## LEDシーリングライト ワイド調色 仕様変更のおしらせ

常夜灯と同梱のリモコンを変更致します。器具形名・価格・リモコン機能に変更はございません。また、一部個装箱サイズが変更になります。

### 常夜灯の変更内容

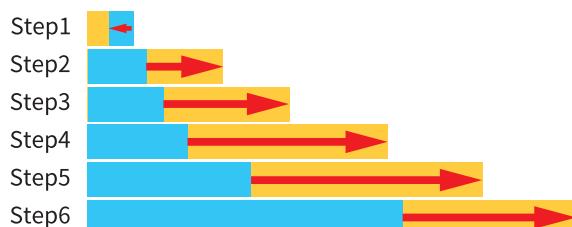
色温度は2000Kになり、以前より赤味が抑えられた色味になります。

### 常夜灯の調光段階の明るさが変更になります。

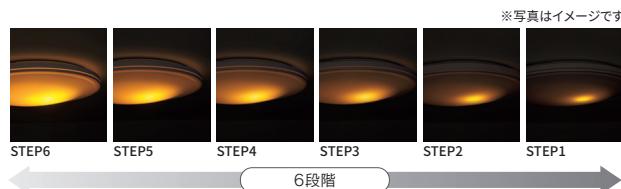
Step1ではより暗くstep2～step6では明るくなります。

### リモコンの変更内容

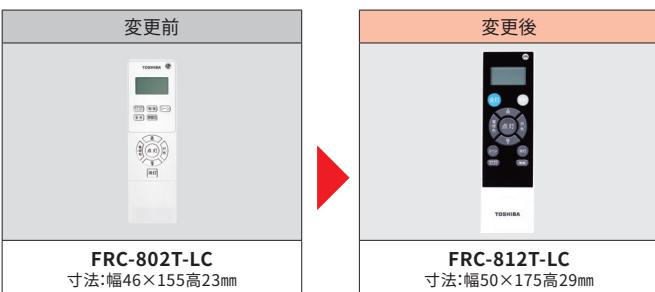
●デザインを見直し、ボタンサイズを大きくし操作しやすくなりました。

●リモコンの形名を変更いたします。

●リモコン反応音の音量…従来比最大約20%操作音を小さくしました。
